1. **Dotyczy:** rozeznania rynku na planowane zamówienie dotyczące *dostawy sita do przecieraka PK-100 z dnia 02.07.2025 r.*

### ODPOWIEDZI NA PYTANIA ZADANE DO ROZEZNANIA RYNKU

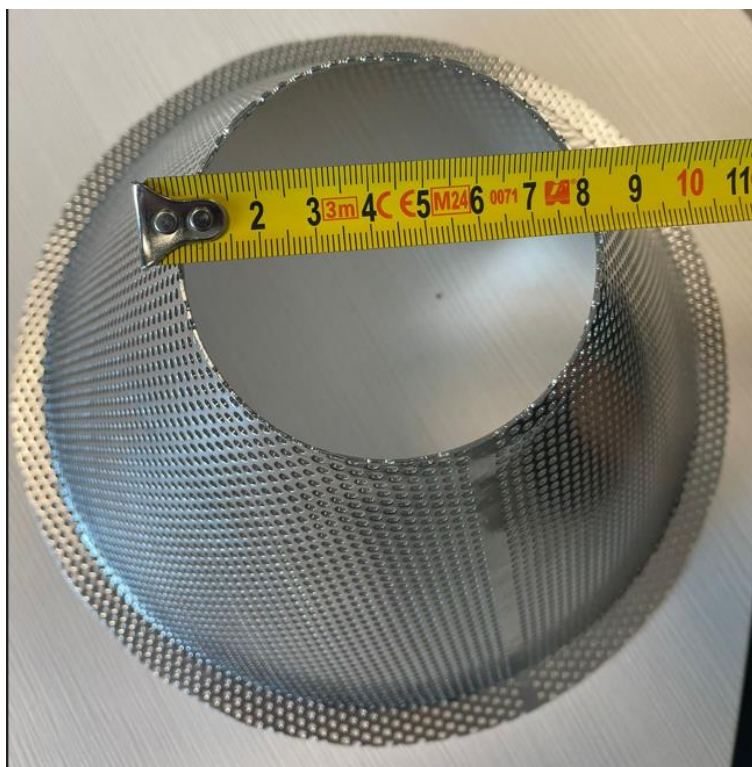
„W nawiązaniu do przedmiotowego zapytania, bardzo proszę o potwierdzenie wymiarów sita wg załączonych zdjęć bądź zaznaczenie prawidłowych.”

Zamawiający nie posiada szczegółowej dokumentacji technicznej potwierdzającej wymiary i dane techniczne sita, natomiast przesyła wymiary sita mierzone za pomocą miary technicznej:

- a) Wysokość sita – 12,5 cm
- b) Przekrój sita w szerszej jego części – w zakresie 23,5 cm – 23,7 cm
- c) Krawędź w szerszej części sita – w zakresie 1,0 cm – 1,2 cm
- d) Przekrój w węższej części sita – 78 mm.
